"VIBEVEJ 25"

Forslag til lokalplan i supplerende høring

Supplerende høring fra 13. september til 30. september 2010

LOKALPLANTEGNING

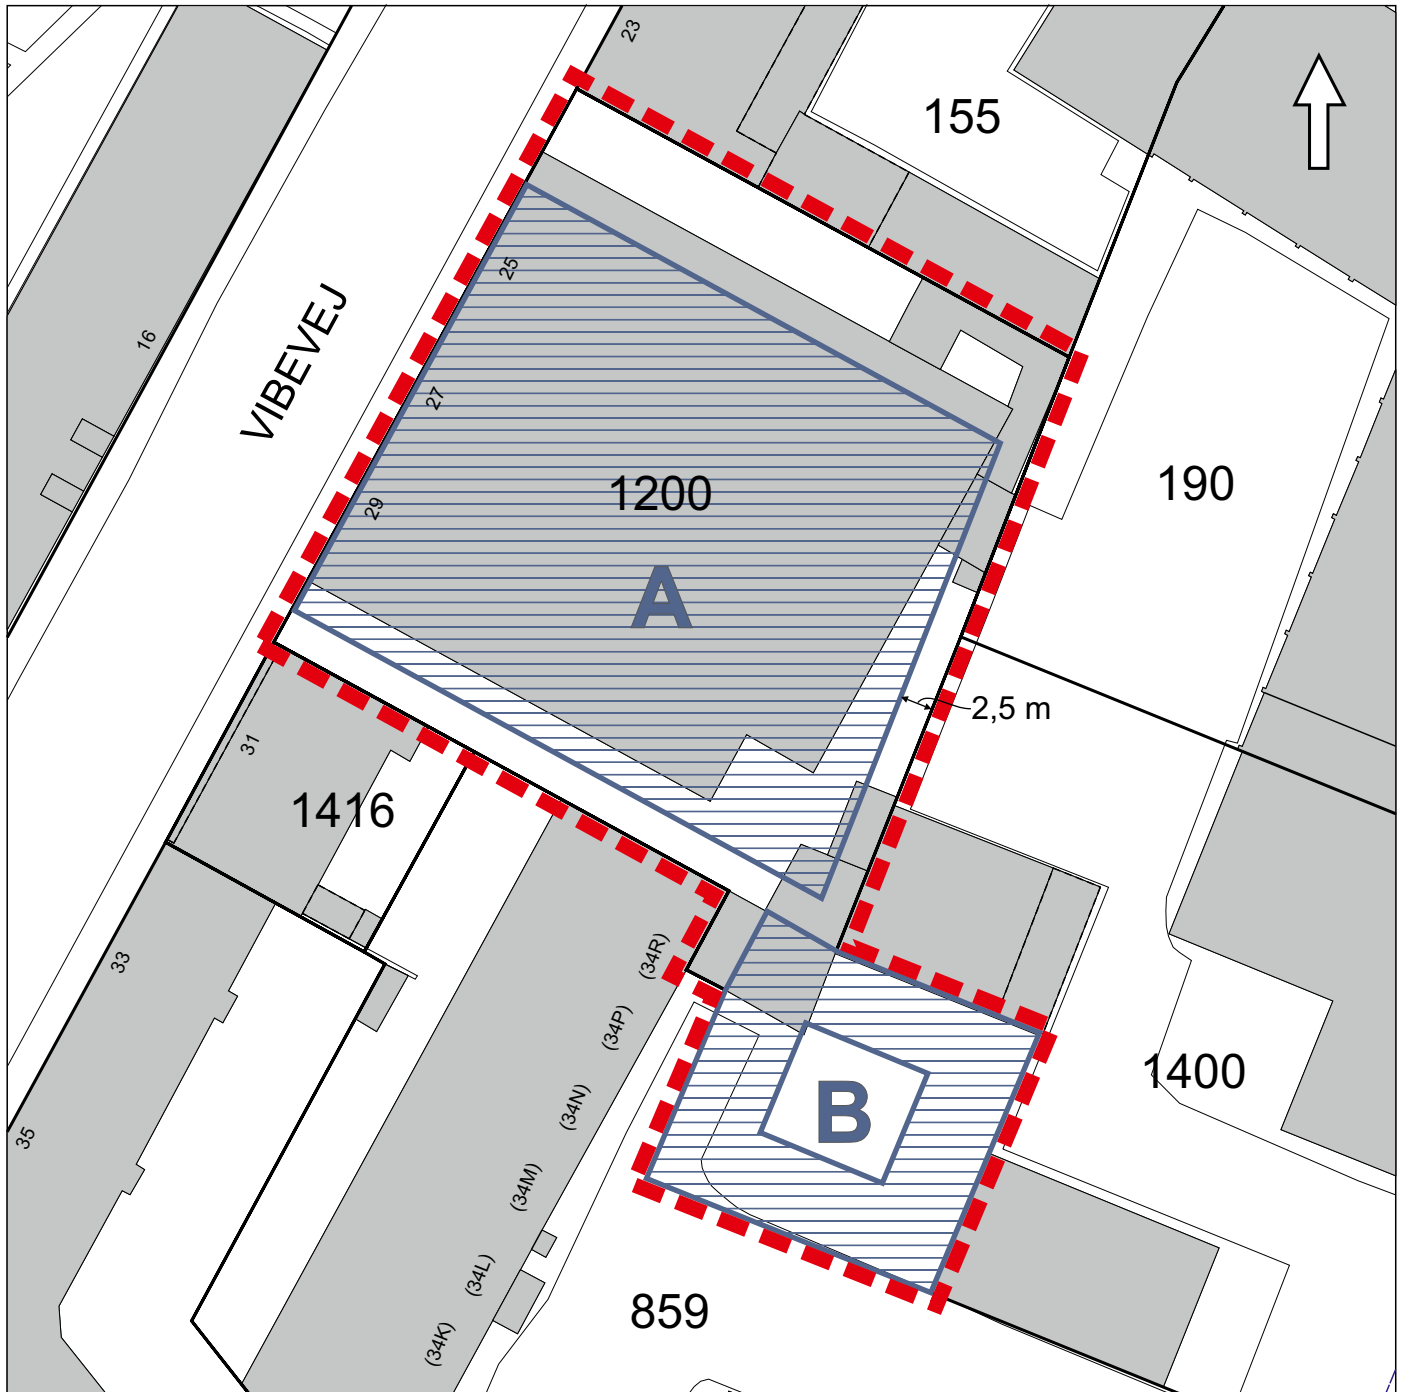
Grundet en tegnefejl på lokalplantegningen i forhold til projektet, der ligger til grund for bestemmelsen, foreslår forvaltningen en ændring af byggefeltets udstrækning. Byggefeltet fastlægges således med afstand på 2,5 m i dettes fulde udstrækning mod matr. nr. 190 og 1400 Utterslev.

Som vist på skyggediagrammerne på side 7 i lokalplanforslaget tænkes projektet mod øst og dermed mod de to nævnte naboejendomme udformet – under hensyntagen til planforslagets bebyggelsesregulerende bestemmelser – som en halvcirkulær bygningsdel. Med ændringen af byggefeltet kan den nævnte bygningsdel placeres indtil 2,5 m mod naboskel mod de to naboejendomme, som forudsat i projektet.

Lokalplantegningen ændres i forhold til ovennævnte, som vist på side 3.
